# Ministero della Transizione Ecologica

**Parere n. 566 del 22 settembre 2022**

<b>Progetto:</b>	<p><i>Verifica di assoggettabilità alla VIA</i></p> <p><b>Isola di Salina - comune di Malfa (ME) - Lavori di riunione del 1° stralcio e di quello di completamento Progetto Esecutivo - Scalo Galera</b></p> <p><b>"Perizia di variante e suppletiva per l'adeguamento delle infrastrutture portuali alle sopravvenute esigenze di Protezione Civile Comunale con contestuale salvaguardia degli habitat marini e terrestri di interesse conservazionistico"</b></p> <p><b>ID_VIP: 8646</b></p>
<b>Proponente:</b>	<b>Comune di Malfa</b>

ID\_VIP 8646 - "Perizia di variante e suppletiva per l'adeguamento delle infrastrutture portuali alle sopravvenute esigenze di Protezione Civile Comunale con contestuale salvaguardia degli habitat marini e terrestri di interesse conservazionistico"- Verifica Assoggettabilità VIA

Figura 17 - Carta delle biocenosi marine con il progetto e la variante

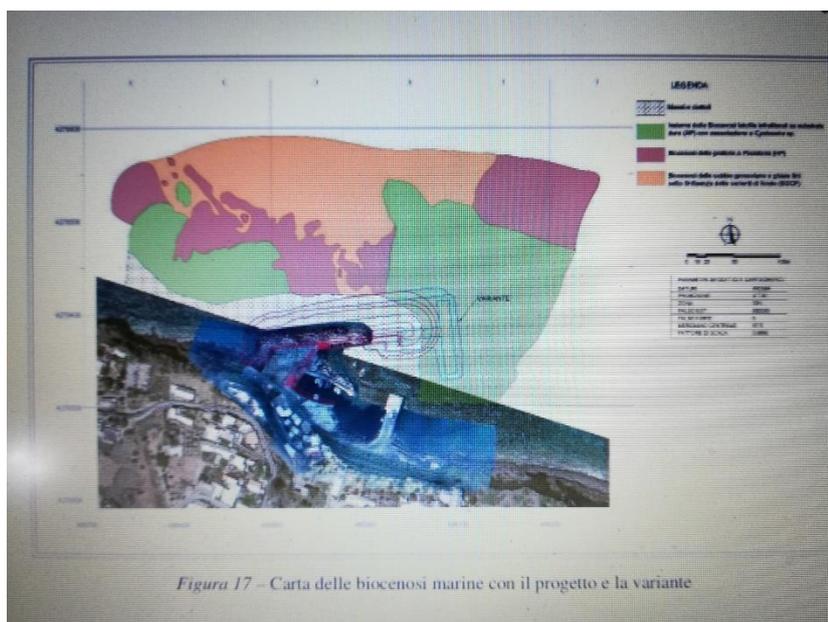
Secondo il Proponente, si evince come il progetto "Lavori di riqualifica e di adeguamento delle opere foranee, delle banchine, dello scalo di alaggio e dei fondali dell'approdo di Scalo Galera" – VARIANTE vada ad interessare soprattutto l'area dove è presente la Biocenosi dell'infralitorale su substrato duro (Figura 17),

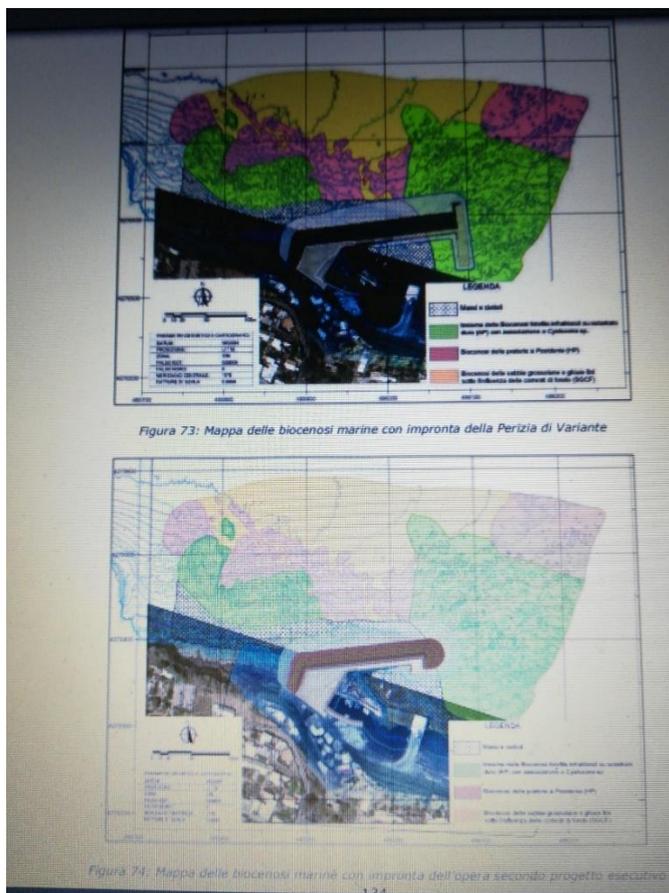
Per quanto riguarda l'aumento dell'area di impronta sui fondali dovuta alla proposta di variante, è stato stimato complessivamente un ingombro di circa 2000 m<sup>2</sup> in più rispetto all'impronta della diga di sopraflutto prevista dal progetto esecutivo.

In entrambi i casi è possibile osservare che l'ingombro dell'opera interferirà in maggior parte con l'area caratterizzata da massi e ciottoli e sostanzialmente priva di copertura vegetale macrofitica e, in minor parte, con l'area in cui è presente un insieme di biocenosi fotofile infralitorali su substrato duro (AP), con associazione a *Cystoseira sp.* In particolare, i substrati rocciosi esaminati nella fascia costiera dell'isola sono caratterizzati dalla successione batimetrica di popolamenti a *Cystoseira sp.*, che colonizza il substrato formando dei tappeti, e, inoltre, sono presenti ciuffi di *Posidonia oceanica* che si trovano su fondi rocciosi e detritici, presentando la caratteristica struttura a mosaico. Il maggiore ingombro previsto dalla Perizia di Variante, stimato come detto in circa 2000 m<sup>2</sup>, ricade interamente sulla tipologia di biocenosi appena
